Verkehrssituation Brünigstrasse Sarnen

Patrick Eberling
Bern, 2025

Road Safety Inspection
129999

Abbildung 1: Projektperimeter mit den beiden Baustellen

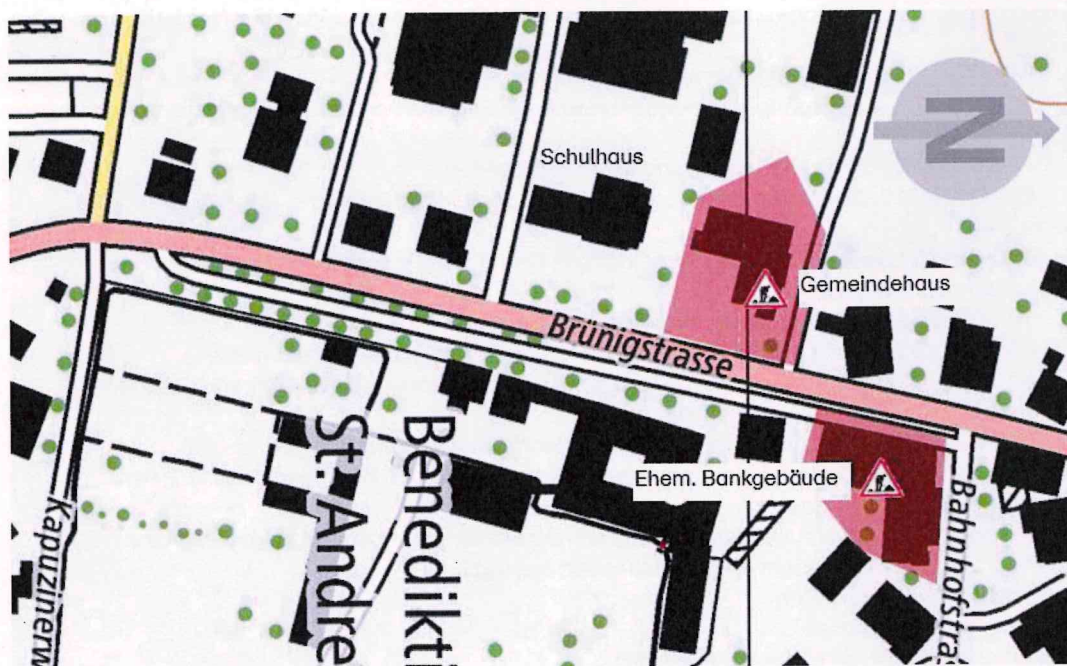
Der Betrachtungsperimeter zur Beurteilung der Massnahmen für eine höhere Sicherheit der Schulwege im Baustellenbereich erstreckt sich auf der Brünigstrasse von der Einmündung Bahnhofstrasse bis zur Einmündung Rütistrasse (vgl. Abbildung 1: Projektperimeter mit den beiden Baustellen). Dies umfasst den Abschnitt «Klosterallee» der Kantonsstrasse.

Abbildung 2: Drei Querungen

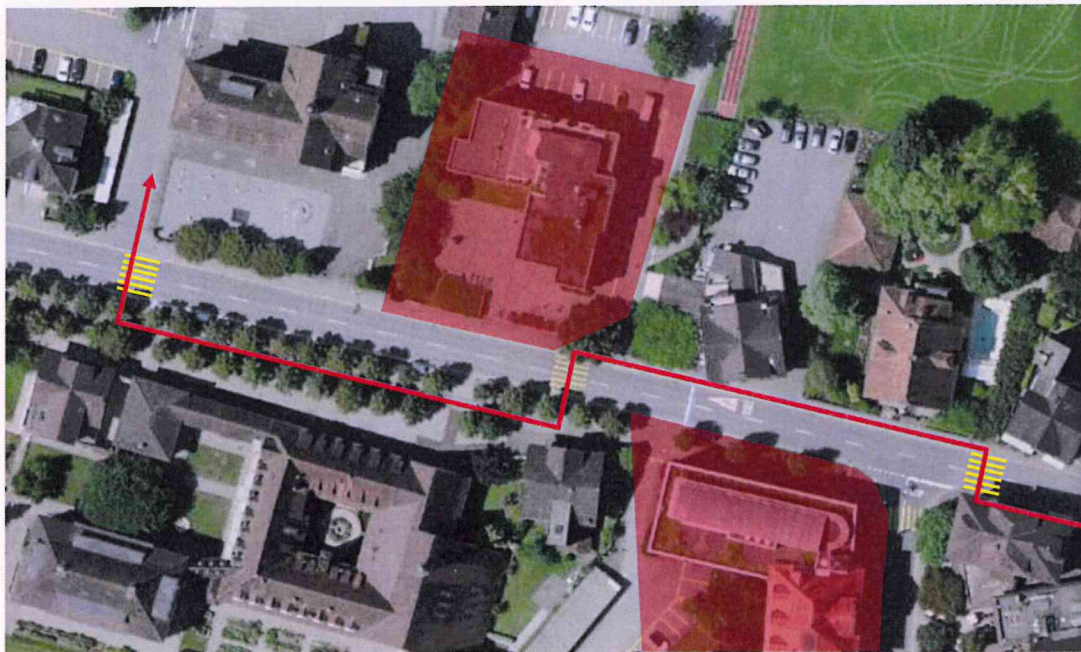
Dies führt zur Situation, dass Fussgänger, welche vom Zentrum entlang der östlichen Seite der Fahrbahn auf dem Trottoir in die Schule, den Kindergarten oder ins prov. Gemeindehaus gelangen wollen, dreimal die Strasse überqueren müssen (Siehe Abbildung 2: Drei Querungen). Wenn die Fussgänger vom Zentrum entlang der westlichen Fahrbahnseite gehen, müssen sie immer noch zweimal die Fahrbahn überqueren. In jedem Fall entstehen durch die Baustellen für den Fussgänger zwei neue Querungen der Fahrbahn.

Offensichtlichste Sicherheitsdefizite während der Zeit der Baustellen sind die Schliessungen der Trottoirabschnitte, versetzt auf beiden Seiten der Strasse. Dies führt dazu, dass die Fahrbahn von Norden kommend jeweils zweimal mehr überquert werden muss. Mehr als 70 % aller Fussgängerunfälle geschehen beim Queren der Fahrbahn, weniger als 10 % der Unfälle geschehen beim Entlanggehen. Für Schulkinder bis 8 Jahre ist das Überqueren der Fahrbahn sehr schwierig und über einen Fussgängerstreifen ohne Mittelinsel bei einem DTV von 8000 Fahrzeugen unzumutbar.

Die dreifache Querung der Fahrbahn, wie in Abbildung 2 aufgezeigt, ist ein betreffend Fussgängersicherheit nicht haltbar. Aber auch wenn die Trottoirs geöffnet werden, besteht bei der Baustelle Gemeindehaus die Ein- und Ausfahrt für Lastwagen und andere Baustellenfahrzeuge über das Trottoir. Mit einer Temposignalisation von 30 km/h kann die Sicherheit für die Fussgänger im betrachteten Perimeter erhöht werden. Für diesen stark frequentierten Schulhausbereich sollte die Geschwindigkeit zumindest während der Baustellen auf Tempo 30 reduziert werden. Eigentlich sieht das Modell 30/50 eine Reduktion der signalisierten Geschwindigkeit auf 30 km/h auch ohne Baustelle im dicht bebauten Kernbereich der Gemeinde vor.

Es kann aus sicherheitstechnischen Überlegungen nicht akzeptiert werden, dass die Fusswegführung infolge der beiden Baustellen dreimal über die Kantonsstrasse führt. Im Sinne der VSS 40 886 muss dem Fussgänger zwingend auch im Baustellenbereich eine sichere Längsführung angeboten werden. Diese Forderung ist umso wichtiger, weil es sich im Schulhausbereich oft auch um Kinder als Fussgänger handelt.

Aus diesem Grund sollen im zu priorisierenden Fall die Baustelle beim Gemeindehaus sowie die versetzt gegenüberliegende Baustelle bei der ehemaligen Kantonalbank so organisiert werden, dass die Baustellenabschränkungen entlang dem hinteren Trottoirrandstein gestellt werden können. Für die Fussgänger ist beidseitig der Kantonsstrasse ein mindestens 2 m breites Trottoir freizuhalten.
